Teknik- og Miljøforvaltningen

Hørings svar vedr. tillæg 4 lokalplan 398 Ørestad Syd

Sagsnummer
2021-0078117

Bløde trafikanter - etabler sti fra Hein Heinsens Plads eller lav dobbeltrettet cykelsti og cykelparkering

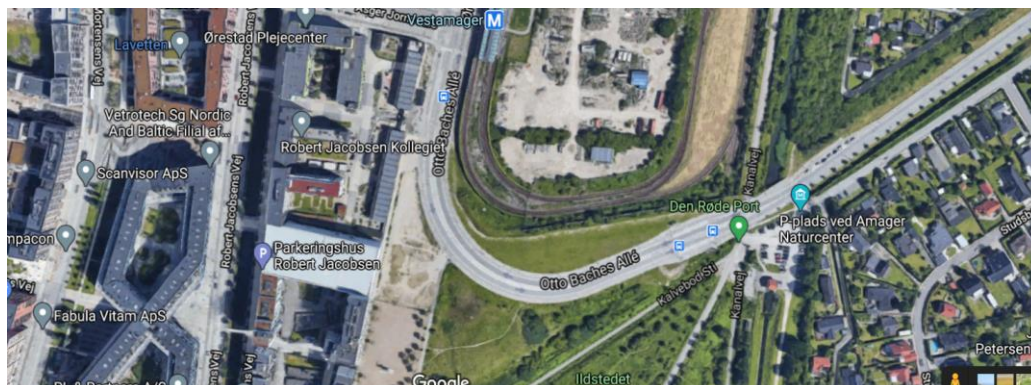
Det vigtigste element for fodgængere og cyklister er etableringen af en fælles sti mellem daginstitutionen og Hein Heinsens Plads. Stien giver en direkte rute med mindre støj, renere luft, og større afstand til trafikken, end fortovet/cykelstien langs Ørestads Boulevard. Den uformelle sti, der er der nu, viser, at dette allerede er en vigtig forbindelse.

Hvis der ikke kommer en sti, vil en dobbeltrettet cykelsti langs den sydlige side af Ørestads Boulevard give mening, da man så kan cykle fra institutionen til Asger Jorns Allé uden at krydse vejen. Cykelstien påvirker ikke lysregulering i krydset Asgers Jorns Allé - Ørestads Boulevard.

Bløde trafikanter fra området mellem metrolinjen og Kongelundsvej vil drage fordel af den planlagte lysregulering ved den Røde Port. Placeringen af nogle cykelstativer på den østlige side af grunden vil betyde, at de kan parkere der uden at trække deres cykler til den anden side af grunden.
